**Avis délibéré de la Mission Régionale d'Autorité environnementale
de Bourgogne-Franche-Comté
sur le projet de parc éolien de Ravery
sur les communes de Chazilly, Cussy-le-Châtel
et Longecourt-lès-Culêtre (21)**

n°BFC-2020-1806

Localisation des installations du projet (extrait du dossier)

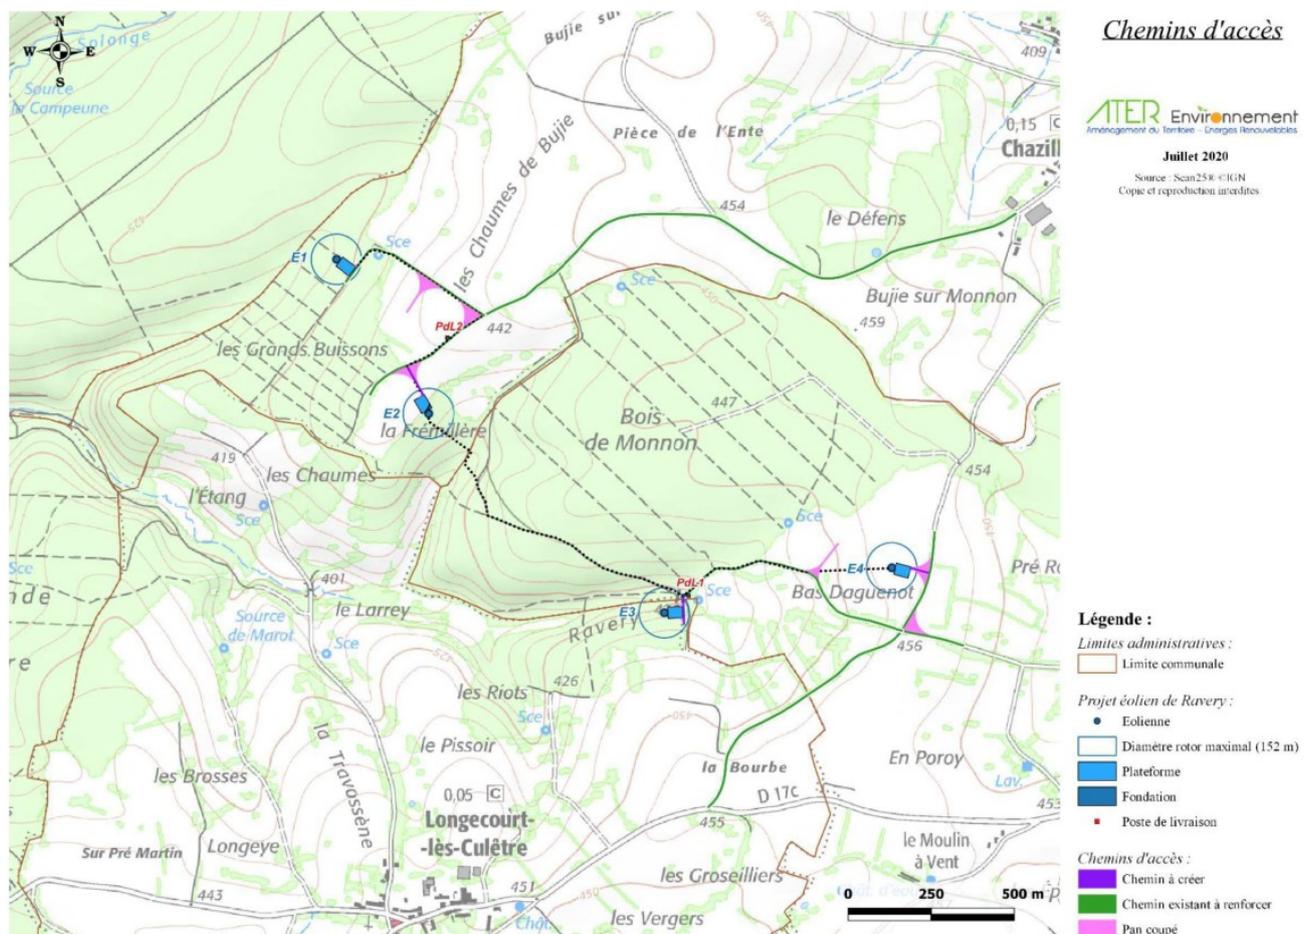
Le réseau de raccordement électrique interne, reliant les éoliennes entre elles et aux 2 postes de livraison implantés en bordure de voies existantes, est donné à titre indicatif avec une longueur d'environ 2,7 km de câbles à enterrer, dont une grande partie traverse le Bois de Monnon. Le raccordement externe du parc éolien à un poste source n'est pas déterminé, mais deux hypothèses de raccordement à Arnay-le-Duc ou Crugey, à une distance de 9 et 11 km à vol d'oiseau, sont évoquées. Leur capacité d'accueil est cependant insuffisante à ce jour.
